### 防災行政無線不具合の検証

### 第3部 防災行政無線不具合の検証

第三者検証委員会作業チーム3は、不具合が生じた防災行政無線を中心に、各種資料の調査と検討、ヒアリング、不具合の原因推定のための実験などを通して検証を行った。ヒアリングは、納入業者のNECネットエスアイ(株)、メーカーの日本電気(株)（以下NEC）に対して防災行政無線の仕様策定と構築、設置の経緯を中心に4回、防災行政無線の運用を担当する名取市防災安全課に対しては仕様策定、構築から設置、その後の日常運用状況まで現場視察も兼ねて5回、それぞれ行った。また合わせて、上記の他、津波災害をたびたび経験している複数の地方自治体と、防災行政無線の製造販売を行っている3社へのヒアリングも行った。

図 3 - 1 親局-子局の関係図 当日無線が鳴らなかった要因を示す概略図

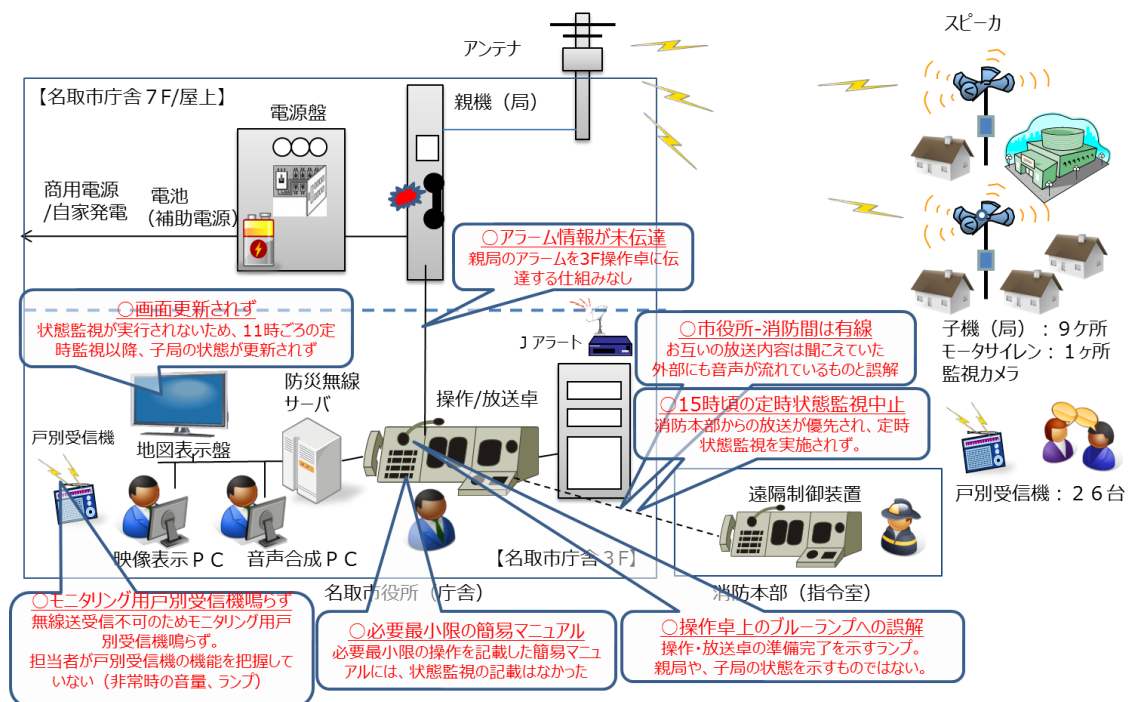
3月11日 14時48分	地震の発生直後、市庁舎7階に設置された防災行政無線の送受信装置の親機*2が故障した。親機への電源供給が止まり、無線送受信ができなくなったと考えられる。その際、7階では親機のアラームを示す赤いランプが点灯し、警告音が鳴っていた。
14時48分～	親機のアラーム情報を3階の操作卓に伝達する仕組みが設けられておらず、故障の警告はどこにも伝わらなかった。
14時57分～ 15時59分	市職員は、3階の操作卓で沿岸地区を対象として合計8回の緊急避難放送を行い、「避難指示」を出したが、閉上地区を含む屋外拡声子局*3 9局は一度も鳴らず、26台の戸別受信機も無音のままだった。 この間、市庁舎3階の操作卓上のボタン、操作卓横の戸別受信機*4、状態監視*5などの機能、操作を職員は把握しておらず、異変に気づかなかった。また、市役所と消防本部（消防署）の間は「有線」で接続されて互いの放送が聞こえたため、屋外には「無線」の放送が届いているものと市の職員は思いこんだ
19時02分	市長の市民への呼びかけを全市一斉放送した際、アナウンスが外に聞こえていないことを職員たちが知った。市庁舎7階に上がった運用担当の職員が親機のアラーム表示の点灯を発見し、故障を認識した。職員は防災行政無線の不具合をメーカー側（NECネットエスアイ）に伝えようと連絡を試みたが、震災の発生当日はつながらなかった。
3月13日 20時40分過ぎ	NECネットエスアイと名取市の連絡がついた。
3月14日 9時30分	NECネットエスアイの保守担当者が防災行政無線の点検、修理のために名取市に入った。しかし、翌15日の現地調査でも、故障の原因は分からなかった。
3月19日	NECネットエスアイは、防災行政無線の代替機を市庁舎に設置した。
3月25日	NECネットエスアイは、故障した親機をNECに運び、26日よりNECにて故障の原因調査を開始した。その後、名取市に対して、4回の報告を行った。
4月11日	修理が完了した親機を名取市に搬入した。
6月28日	NECネットエスアイは、「名取市殿防災行政無線不具合調査について(ご報告)」と題する最終報告書を名取市に提出した。

図3-4 SW電源ユニット

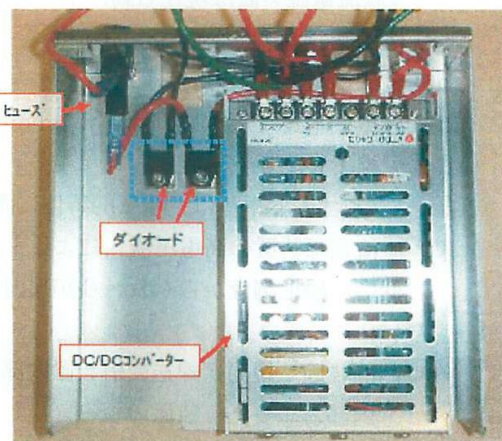
メーカー側は、ログデータ<sup>\*8</sup>の解析、不具合箇所の状況からSW電源ユニット内のヒューズ溶断<sup>\*9</sup>とダイオードの損傷を確認したと最終報告書に記した。目視確認で「親局無線送受信装置内における他部位での損傷は認められませんでした」とし、「電波送出停止の一次原因は、SW電源ユニット内でヒューズが溶断し、電源供給が途絶した為」と推定した。

メーカー側では、この目視確認や一次原因の推定結果に基づき修理を行ったが、当該修理内容は、SW電源ユニット上の“損傷が認められたダイオード”および、“溶断したヒューズ”、“DC-DCコンバータ<sup>\*10</sup>”の交換の実

部品交換後の動作が“正常”であったため、故障部位（ユニット）は、SW電源ユニットであると特定されたとと言える。

図3-5 ダイオードカソード間短絡跡

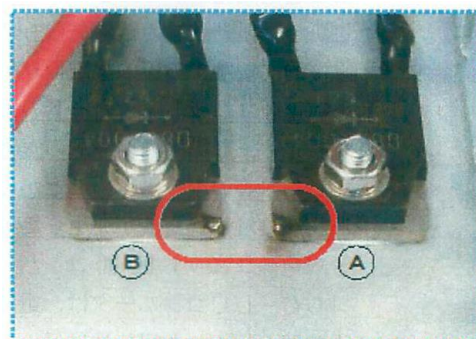
最終報告書に添えられた「SW電源ユニット 不具合再現試験報告書」には、短絡を生じさせた物質について、「各々のカソード側電極の一部に過電流によるものと推測される溶けた後が見られ、また『すす』による汚れの付着が見られました。損傷位置が近接していることから、カソード電極間が短絡し、過電流による発熱により溶けたもの」と記しており、「電極間での異物接触による短絡が原因」と確認している。では、この異物とは何か。

・短絡を引き起こした異物を特定するために、損傷部分の成分分析をエネルギー分散型X線分光分析方法<sup>\*12</sup>により行った結果として、「ダイオードのカソード電極間短絡を発生させた物質は、亜鉛（+銅の可能性あり）成分を含む物体であると判断致します。なお、亜鉛+銅の合金は黄銅<sup>\*13</sup>と称され、加工しやすくさびないので工業材料（ネジなど）などとして一般に広く用いられているものです。」と、記載されている。

図 3-6 異物落下実験概要

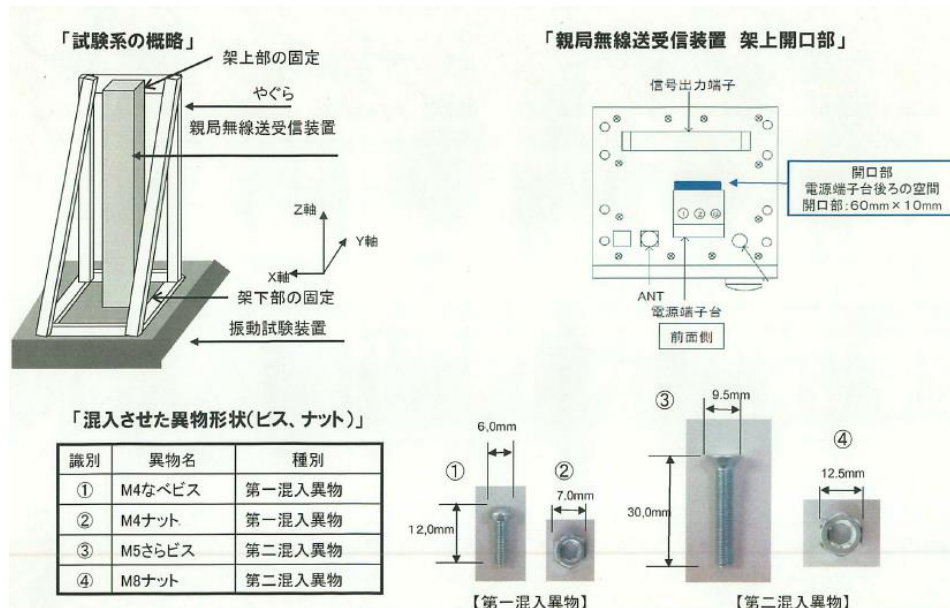
実験方法の概要：親機上部の開口部（以下図：親局無線送受信装置 架上開口部<sup>\*14</sup>）から異物（以下図：混入させた異物形状）が混入したときに、地震相当の振動（以下表：振動の順番および振動の方向、加速度<sup>\*15</sup>、周波数<sup>\*16</sup>等加震条件）により、混入物がSW電源ユニットまで到達するののかについて、2種類のネジを「亜鉛を含む金属物」の仮想異物として実験を行った。

この実験により、複数本の異物（上記図：第一混入物、第二混入物）が、架上開口部からSW電源ユニットまで落下侵入した。この結果から、異物は振動によりSW電源ユニットまで落下する可能性がある」と結論した。

図3-7 異物落下試験結果

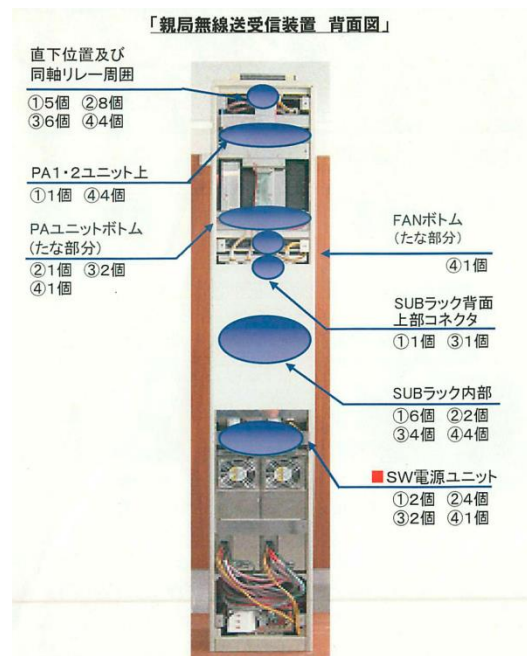
以上より、NEC ネットズエスアイは、「親局無線送受信装置の架上開口部から異物が混入した場合、当該異物は振動によりSW電源ユニット周辺まで落下する可能性があることを確認致しました」と最終報告書に記し、「何らかの事情で内部に混入した亜鉛を含む金属物が、地震の振動によりSW電源ユニットまで落下し、短絡を起こしたことにより、ヒューズが溶断」と結論づけた。

図3-8 異物落下試験結果

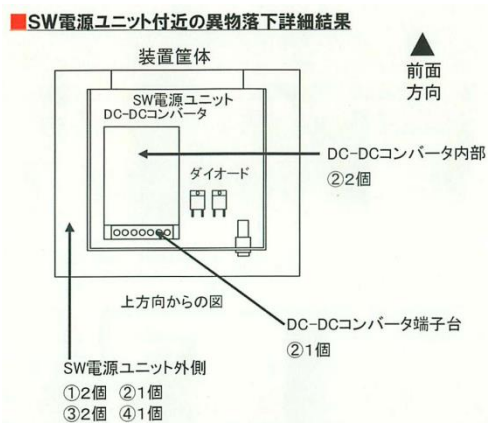
NEC/NECネットエスアイの実験では、右図に示す通り、親機上部の開口部から混入した異物が振動によりSW電源ユニットに到達する可能性が示された。しかし、SW電源ユニットに混入した異物がダイオードの電極端子を短絡させる可能性は明らかにされていない。

図3-9 再現実験 諸元

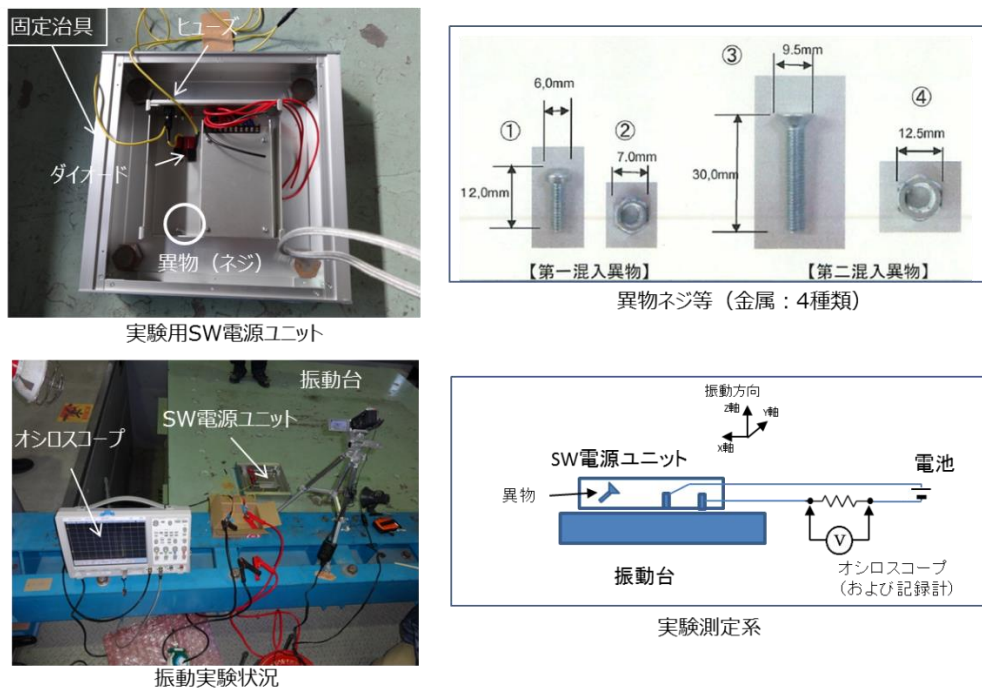
メーカーよりSW電源ユニットのフレームを貸与してもらい、ダイオード端子を装着、大型振動装置の振動台に当該ユニットを固定した。ダイオード端子を蓄電池（バッテリー：DC12V）と接続し、オシロスコープ（電流波形の記録計）を介して、紙面の上下方向の振動中の異物の接触を観測した（図3-9）。

震災当時の庁舎最上階の地震の揺れやNECの異物混入試験の条件を参考にして、周波数を1～3Hz、振動の強さを最大1G（980Gal）程度になるように、正弦波振幅の振動に設定した（図3-9）。

その結果、試料を1個入れたSW電源ユニットを振動させた実験において、15回の試行を行ったところ、4回の異物とダイオード端子の接触・短絡が生じた。

このうち、ヒューズが溶断したケースは1回だった。これらの再現実験から、震災発生時に親機上部の開口部から異物が混入し、SW電源ユニットに到達してダイオード間に付着してヒューズの溶断を生じさせた可能性はあると考えられる。

図3-10 パネル実装図およびSW電源ユニット概略系統図

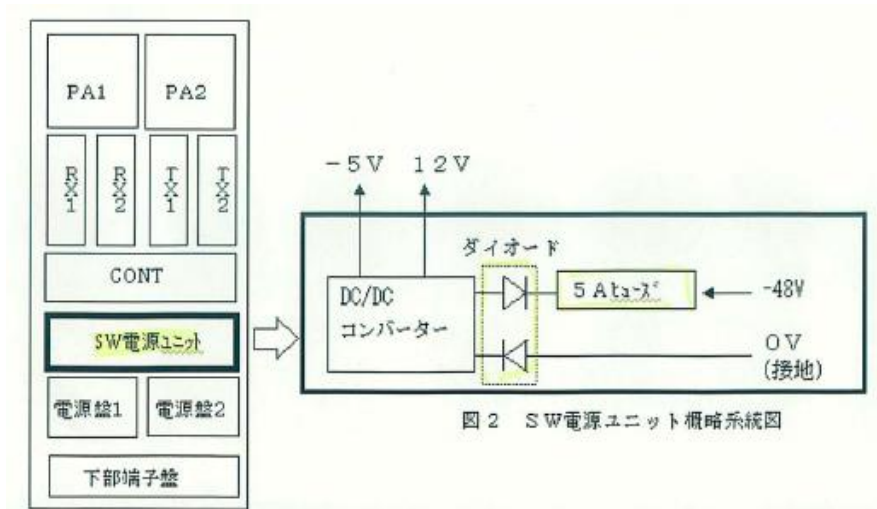
- ・実際、送信部の電源は2重化されていなかった？ 3-1-3機器仕様(1)無線送受信装置の記載に、“送信部は100%予備方式とし、自動切り替え装置を装置内に実装し故障時の切り替えは自動的に行え、手動および外部接点により任意に切り替え動作できること”とある。これに関して、概略系統図により説明を求める。

最終報告書3項(1) ②パネル実装図をご覧ください。無線送受信装置(無線機)は、送信部、受信部、監視制御(CONT部)部、スイッチング(SW)SW電源ユニット、電源盤、下部端子盤で構成されます。送信部は、出力増幅部(PA部)と送信回路(TX部)で構成されており、これらは100%予備方式としてあります。TX1はPA1と接続し、TX2はPA2と接続しています。後述する切り替えもこの末尾が同じ番号のTXとPAのセット単位で行います。

受信部は、受信回路(RX部)で構成し、このほか無線機は共通部を有します。共通部は、CONT部とSW電源ユニットと電源盤で構成しています。共通部の2重化については基本的に各部の故障率や部品選定などをもとに決定していますが、電源盤についてはそれとは別の要因、つまり必要とする供給電流容量が大きいことから2台構成としています。

下部端子盤は、無線外部からの電源を供給するための配線用端子です。(故障時の)自動切り替えは、CONT部が制御を行います。TX1またはPA1のいずれかが故障した場合、自動的にTX2とそれに接続されているPA2で運用されるように切り替えが行われます。この切り替えは、手動および外部接点により末尾の番号が同じTXとPAのセット単位で任意に行うことも可能です。

図3-13 簡易マニュアル

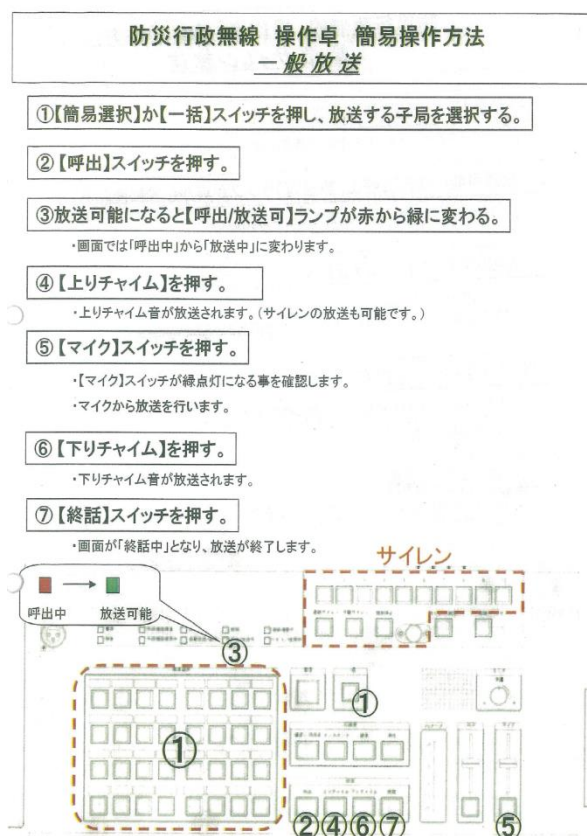
通常、市の担当職員が頼っていた「簡易マニュアル」には、以下図に示す手順が記載されている。こうした手順で、屋外に聞こえない放送が8回行われた。

手順のなかで、注目されるのは操作の初期段階でのスイッチとランプの表示の関係である。無線の運用者が、【呼出】スイッチを押せば、放送可能になって【呼出/放送可】ランプが赤から緑に変わる。さらに【マイク】スイッチを押せば、緑点灯となる。震災発生直後の親機が故障していた時点でも、操作卓では通常と同じようにスイッチを押せばランプ

の色は緑に変わっていた。いつもと同じ手順にランプ表示は反応した。そのため担当職員は、放送が流れているものと判断した。

**図3-15 NEC/NECネットエスアイ『東日本大震災第三者検証委員会ご質問に関する回答』名取市様操作室の写真**

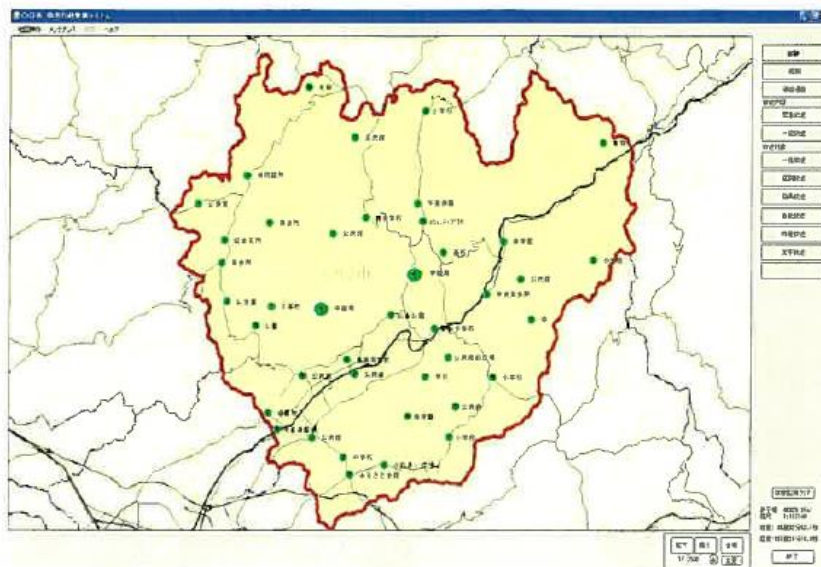
2011年3月11日当日の地図上の表示状況について午前11時12分においては、最終報告書1.不具合発生状況②に記載の通り、アンサーバック付き屋外拡声子局9局の正常動作を確認しており、図3-15で示す表示のように緑の丸であったと考えております。それ以降については、当社では正確に把握しておりません。

図 3-19 「想定されるシステム」

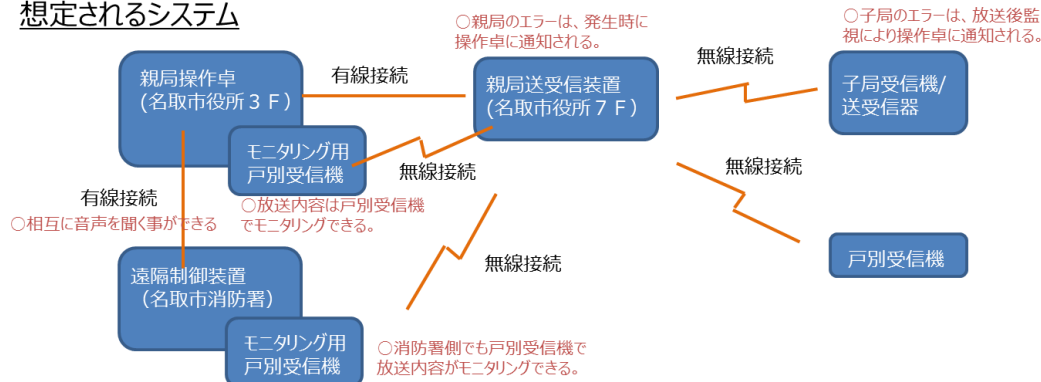
- 親機(親局)のエラーは、発生時に操作卓に通知される。
- 無線放送内容は、操作卓付近に設置した戸別受信機でモニタリングできる。
- 子局側のエラーは、放送後の状態監視にて、操作卓側で随時判断可能。
- 遠隔制御装置を持つ消防署側にもモニタリング用の戸別受信機が設置されている。

図 3-20 「実際のシステム」

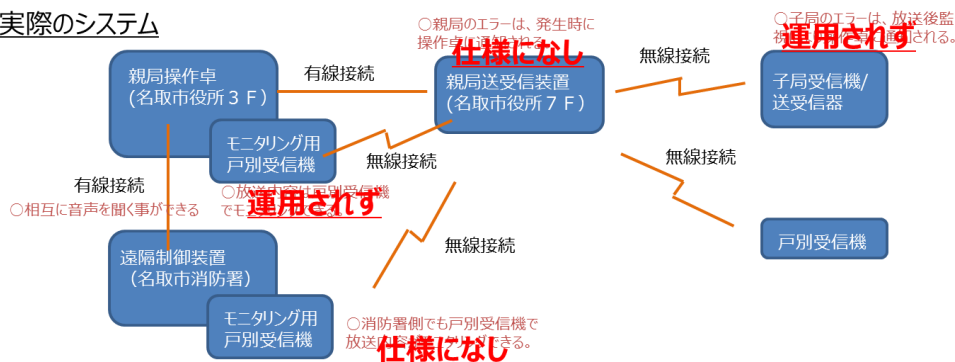
- 親機(親局)のエラーは、発生時に操作卓に通知される。  
⇒ 仕様にないため実装されていない。
- 無線放送内容は、操作卓付近に設置した戸別受信機でモニタリングできる。  
⇒ 目的に準じた運用がなされていない。
- 子局側のエラーは、放送後の状態監視にて、操作卓側で随時判断可能。  
⇒ 機能としては実装されていたが、運用されていない。
- 遠隔制御装置を持つ消防署側にもモニタリング用の戸別受信機が設置されている。  
⇒ 仕様や、防災計画に記載がないため、運用されていない。
